改善箇所説明図

不具合の内容

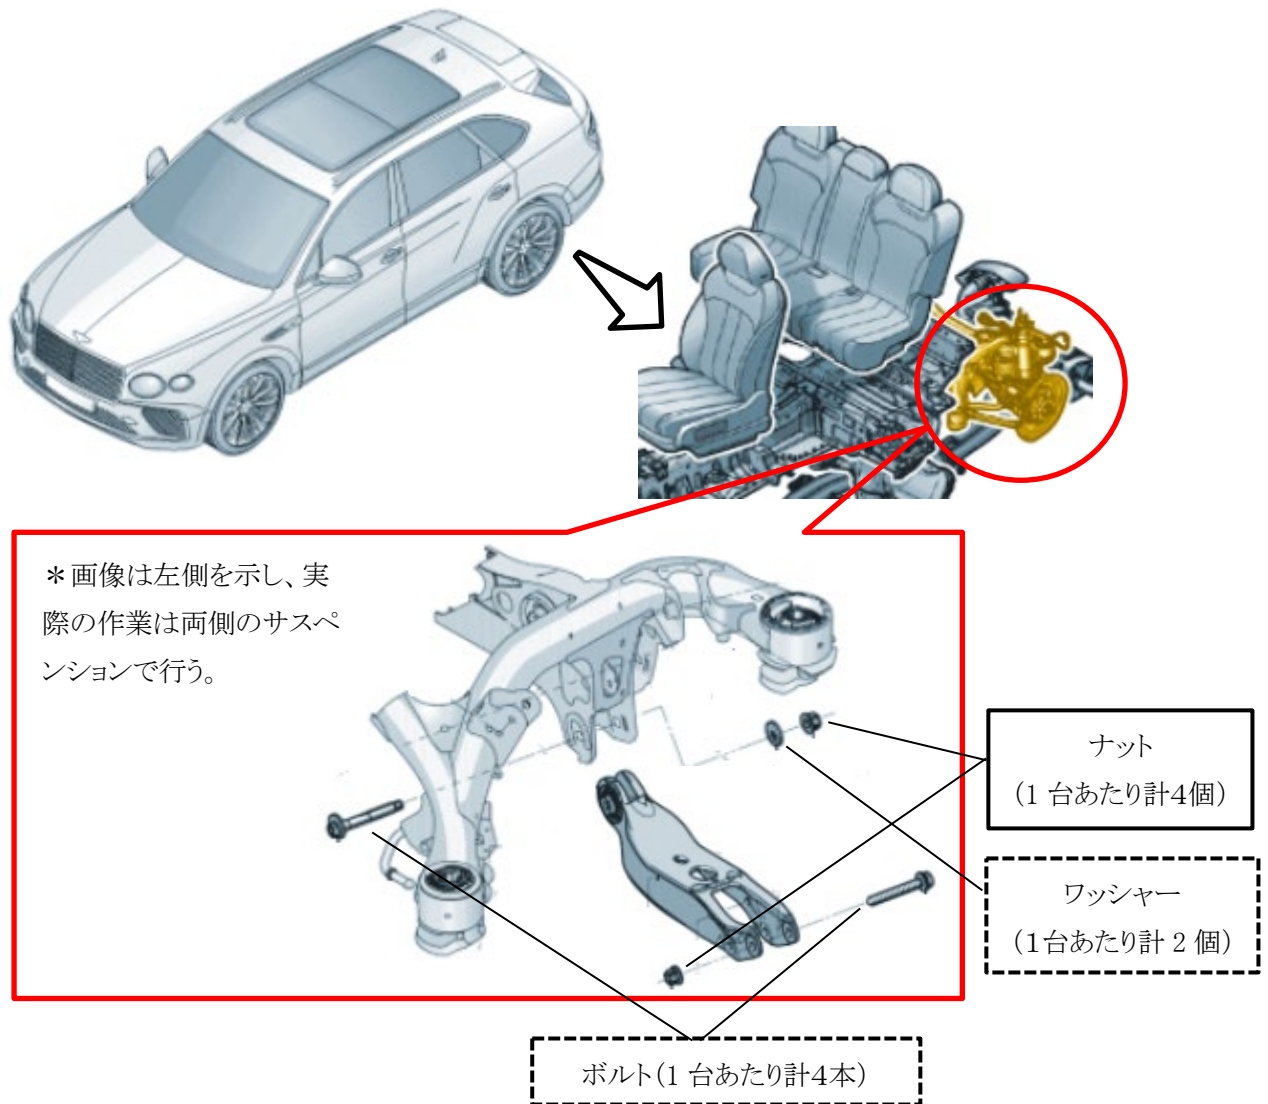
後部サスペンション機構において、サスペンションアーム類を固定するナットの材料が不適切なため、車両使用過程で当該ナットに亀裂が発生することがある。そのため、アーム類の固定部が緩むことで直進安定性が損なわれ、最悪の場合、ハンドル操作が困難となるおそれがある。

全車両、該当するナットを良品と交換する。また、ナットに亀裂または緩みが発生している場合は、ボルトとワッシャーを新品に交換する。

バッテリーの固定ストラップに赤色のペイントを塗布し識別とする。
